Rantakylän uimahallin esteettömyyskartointus 7. ja 9.3.2023

Henna Karhapää (FT, ESKEH)
Joensuun Setlementti ry

- Rantakylän uimahallin esteettömyyskartoitus toteutettiin 7. ja 9. maaliskuuta 2023.
- Sää kartoituksen aikaan: aurinkoinen pakkasilma (-12 C).
- Kohteesta on pyydetty kartoitus osana rakennuksen peruskorjausta.
- Kartoituksen toteutti Invalidiliiton valtuuttama esteettömyyskartoittaja Henna Karhapää.

12. Pukuhuoneet

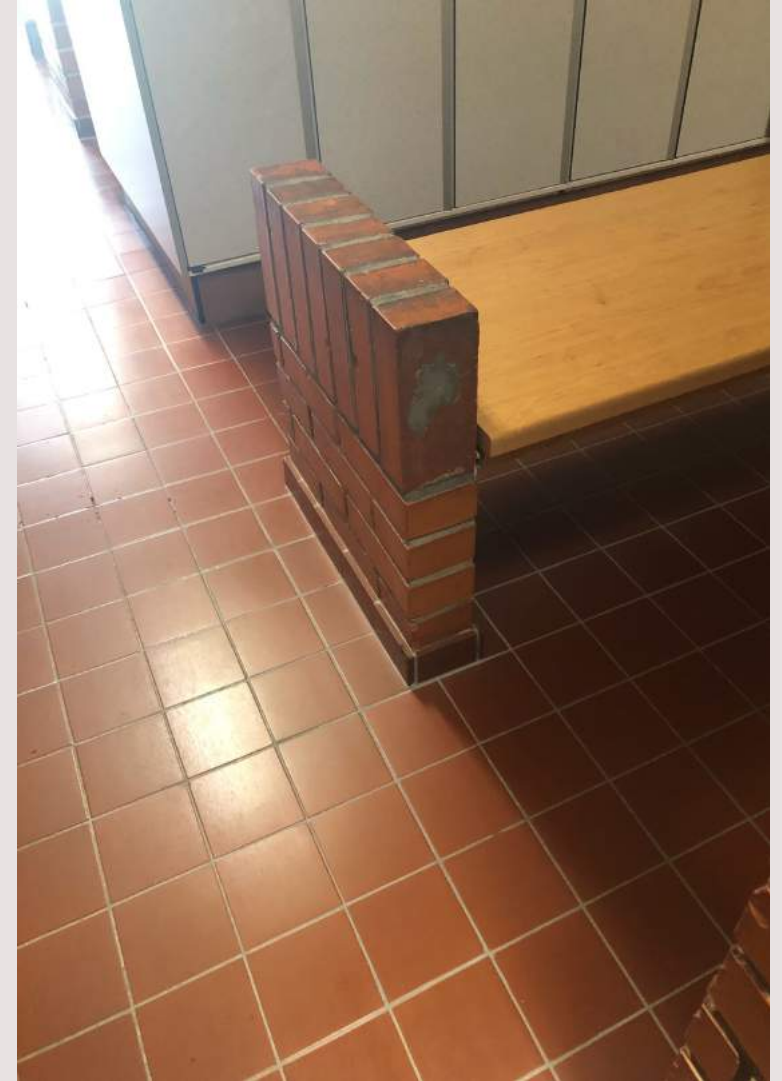
- Tilan tummuuskontrastit eivät toimi (punainen laattalattia ja punainen tiiliseinä. Lattian ja seinän välissä oleva tummanpunainen laattareuna helpottaa hahmottamista jonkun verran). Henkilökunnan mukaan lattia on pinnoitettu luistamattomaksi.
- Tilan katto on valkoiseksi maalattua puupaneelia, joka heijastaa valoa (kts. Valaistus sisällä -osio).
- Tilassa ei ole tukikaiteita.
- Tilassa on nurkassa irrallinen avoin roska-astia. Avoin roska-astia on suositus, mutta sen voisi kiinnittää seinään, jotta se ei aiheuta kompastumisvaaraa.

12. Pukuhuoneet

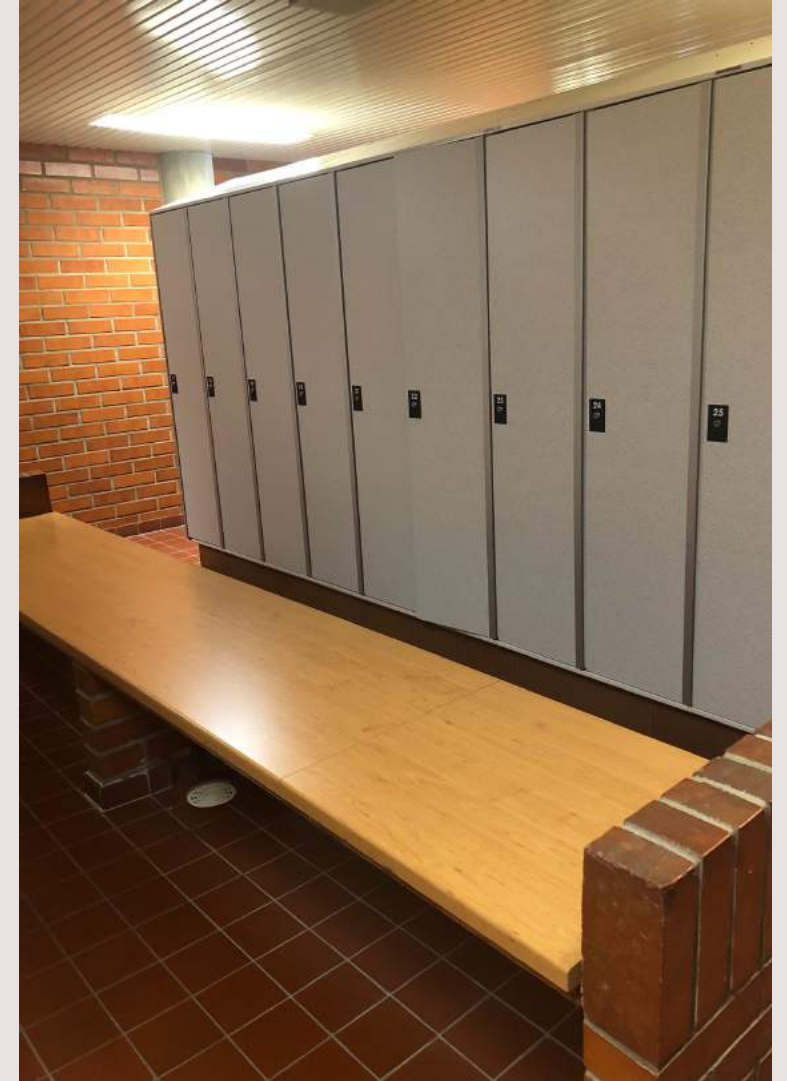
- Pukukaappien ja kiinteän penkin välissä on 740 mm kulkutila, mikä ei riitä pyörällisiä apuvälineitä käyttäville henkilöille tilassa liikkumiseen (välin tulisi olla ainakin 850 mm, mieluiten 900 mm).
- Kiinteiden penkkien korkeus on 520 mm (normaali istuinkorkeus 440 mm, korotettu korkeus 550 mm), joten penkin korkeus asettuu tuolle välille. Penkit ovat 3800 mm pitkiä ja ulottuvat koko kaapiston leveydelle. Penkkien leveys on 650 mm (kriteeri korkeintaan 700 mm).
- Tilassa ei ole selkänojallisia istuimia. Suositellaan tällaisten hankkimista (istuimien selkänojan tulisi olla suora).

Pukuhuoneet

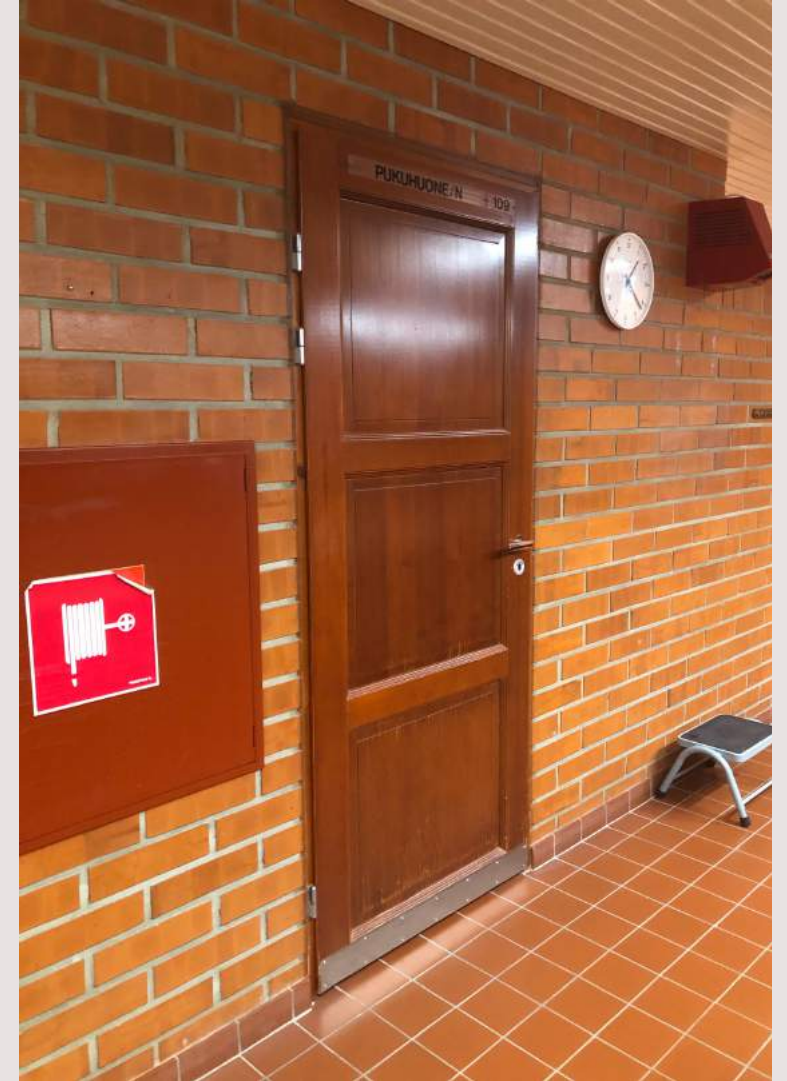
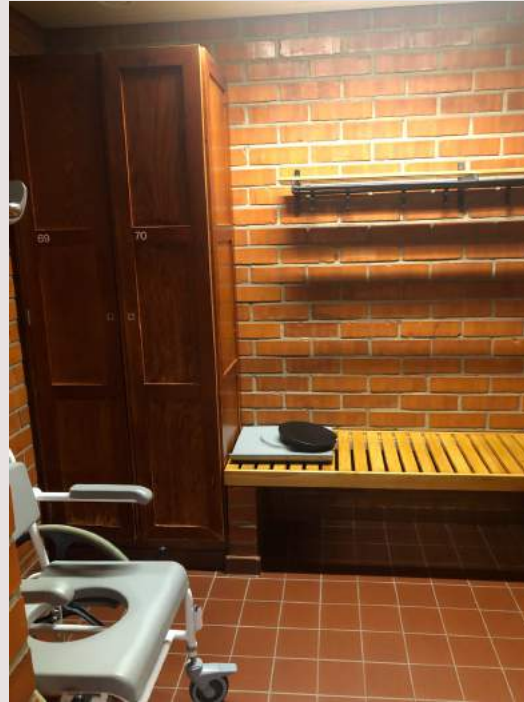
- Pukuhuoneen pesutilaan johtava sisäovi on valkoiseksi maalattua puuta ja sen ympärillä on valkoiset karmit. Ovi erottuu hyvin tummuuskontrastina punaisesta taustastaan.
- Pukuhuoneeseen saapuessa seinässä on muutama koukku, jotka erottuvat huonosti tummuuskontrastina taustastaan. Koukkujen korkeus lattiasta on 1445 mm (kriteeri 1100-1200 mm), eli ne ovat liian korkealla.

13. Pesutilat

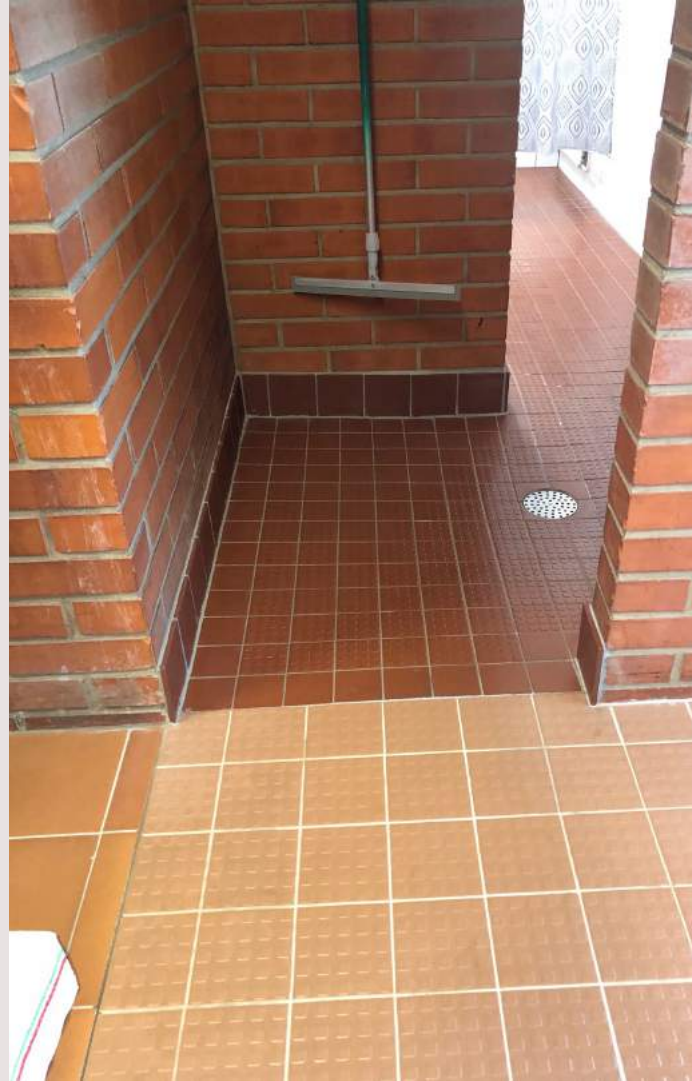
- Pesutilojen suihkujen yhteydessä on pitkä tukikaide (korkeus lattiasta 9150 mm, kriteeri 700 mm ja 900 mm), joka erottuu tummuuskontrastina ja, josta saa hyvän otteen tarvittaessa.
- Pesutilojen lattiakaivojen kallistukset (pituuskaltevuus 5,3 %, leveyskaltevuus 0,2 %) ovat sopivat ja lattiakaivojen ympärillä on joissain kohdissa tummempaa laattaa, mikä auttaa kallistuksen hahmottamisessa.

14. Saunatilat

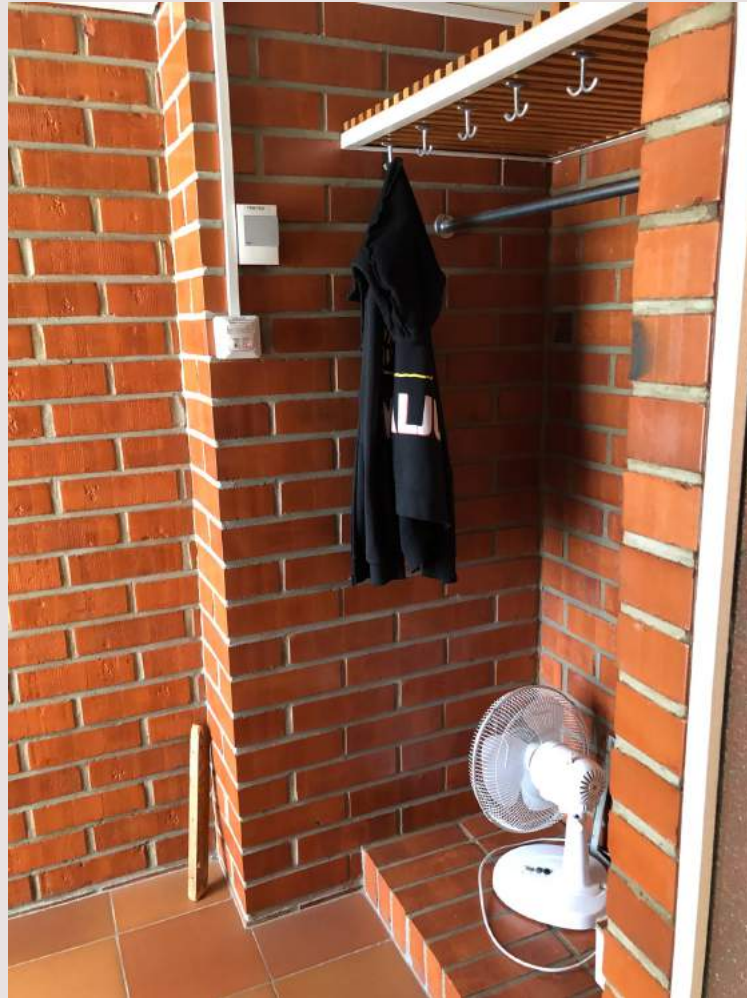
- Yksityisellä puolella on 2 kpl tilavia pesutiloja ja saunat.
- Tiloissa on muutamia esteettömyyspuutteita; esim. ovi on raskas avata, koukkujen ja hyllyjen korkeudet, suihkukoppien leveydet (suihkukopin seinä on saunan oven vapaan kulkuaukon edessä).

14. Saunatilat

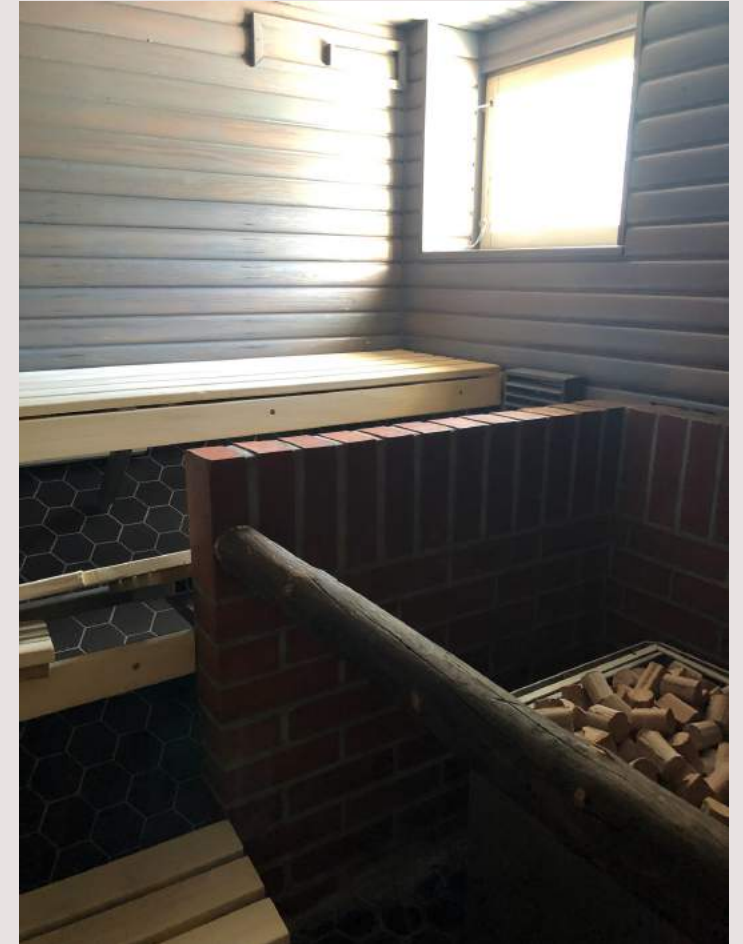
- Osa lauteista ei ole paikoillaan.
- Lauteiden edessä on puusta rakennettu kehikko (kuvassa), mikä haittaa lauteille pääsemistä.
- Kiuas on suojattu tiiliseinällä ja poikittaisella puulla.

15. Uima-alue

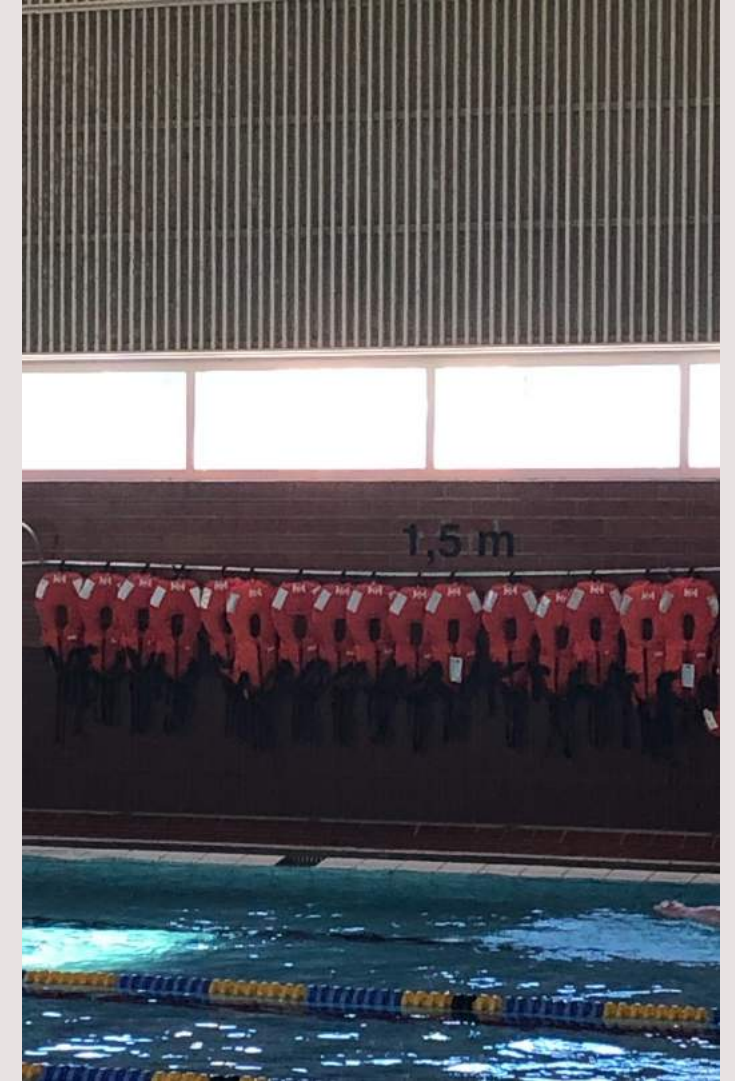
- Uima-alueen kulkuväylät ovat samassa tasossa.
- Matalamman altaan ympärillä ja altaaseen johtavalla luiskalla on tummempaa punaista lattiaa, joka voi luoda syvyysvaikutelman näkövammaisille tai henkilöille, joilla on haasteita hahmottamisessa.

15. Uima-alue

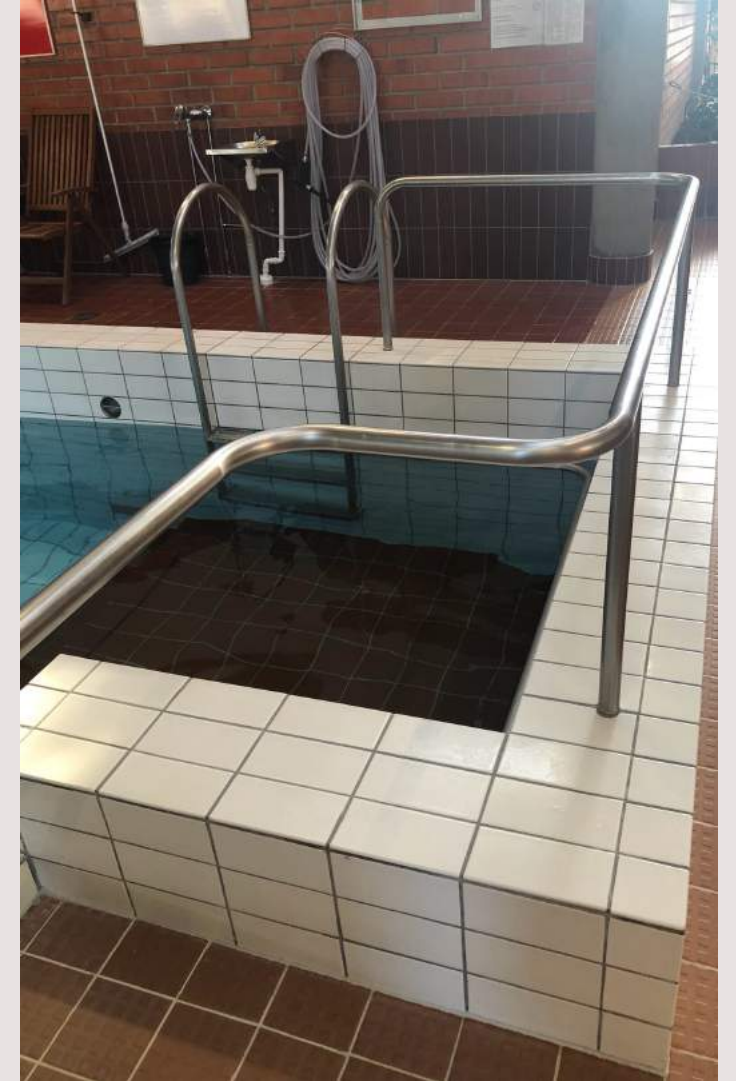
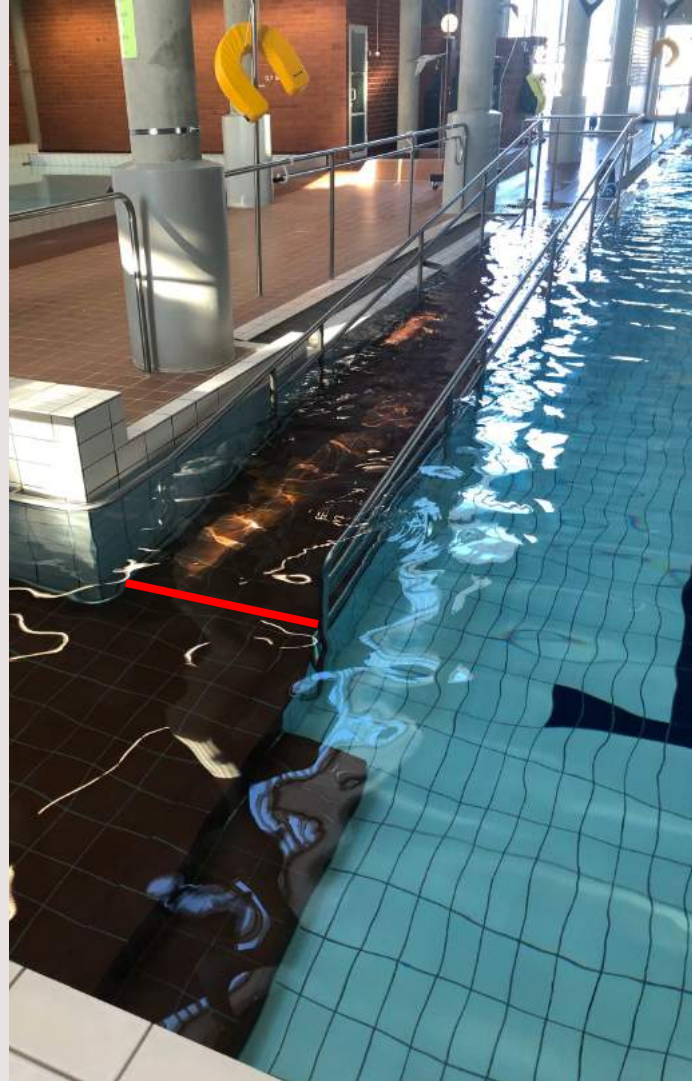
- Uima-alueella on yhtenäiset käsijohteet altaiden kohdalla sekä altaisiin vievillä luiskilla ja porrasaskelmilla.
- Matka-altaalle vievän luiskan pinta on punaista laattaa ja se erottuu selkeästi muusta altaan laatoituksesta. Luiskan alku- ja päättymispäässä ei ole erillistä huomioaluetta.
- Matka-altaan luiskan materiaali muuttuu karheammasta laatasta sileämmäksi laataksi luiskan päättymispäähän tullessa.
- Käsijohtimet erottuvat myös tummuuskontrastina ympäristöstään.
- Matka-altaan luona on porrastikkaat, joiden porrasaskelmien leveys on 570 mm (kriteeri 600 mm).

15. Uima-alue

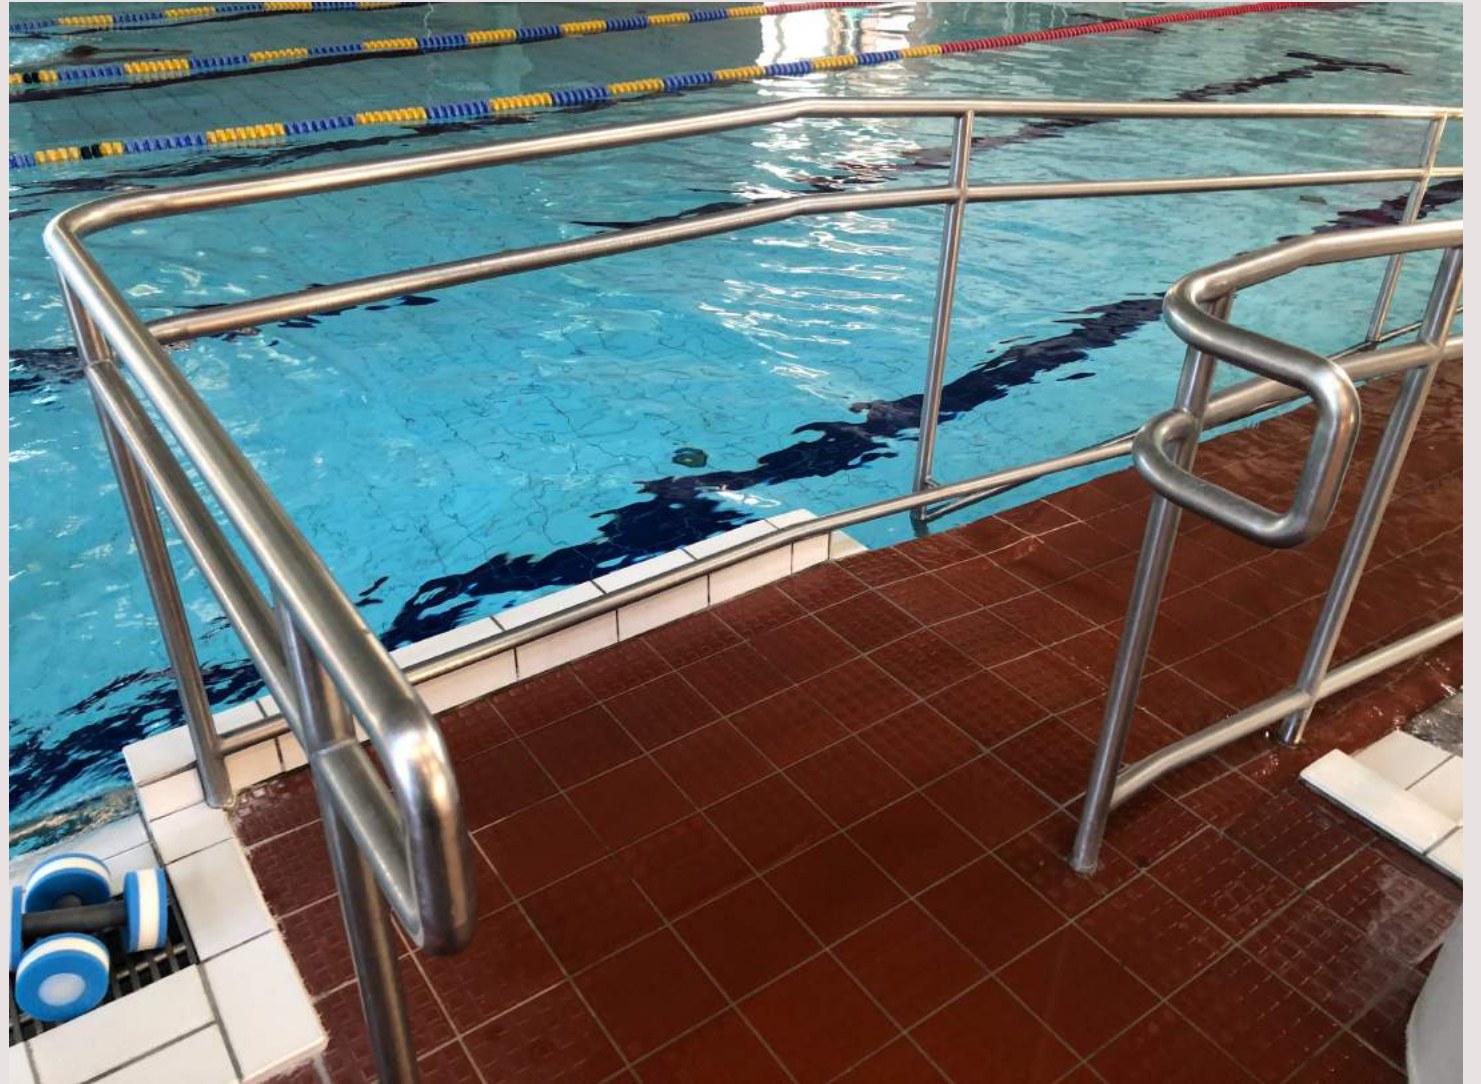
- Luiskan molemmin puolin olevat käsijohteet ovat 880-992 mm korkeudella (kriteeri 700 mm ja 900 mm).

16. Kuntosali

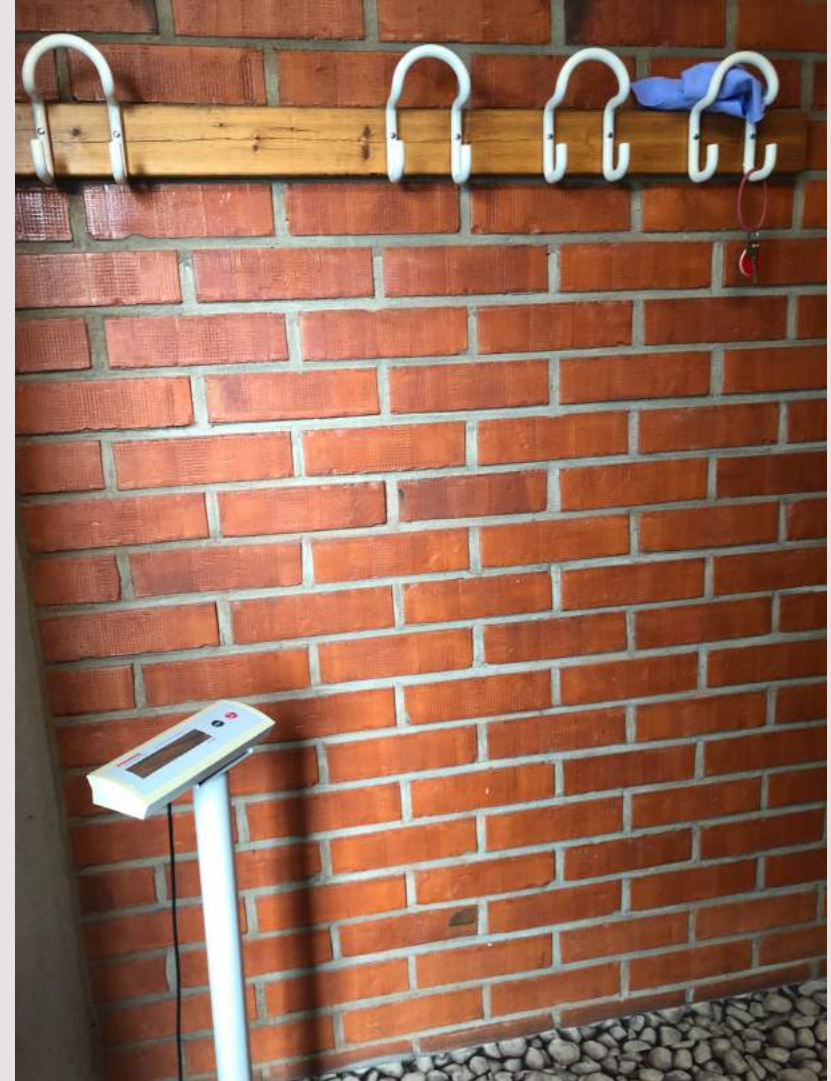
- Seinäkoukut on asennettu liian korkealle (1590 mm, kriteeri 1100-1200 mm)
- Seinäkoukut kuitenkin erottuvat hyvin tummuuskontrastina tiiliseinästä.
- Kuntosaliin vievän lattian materiaali on kivikuvioista muovimattoa, joka luo syvyysvaikutelman ja voi aiheuttaa huimausta tai pahoinvointia henkilöissä, joilla on näkövamma tai hahmotusvaikeuksia.
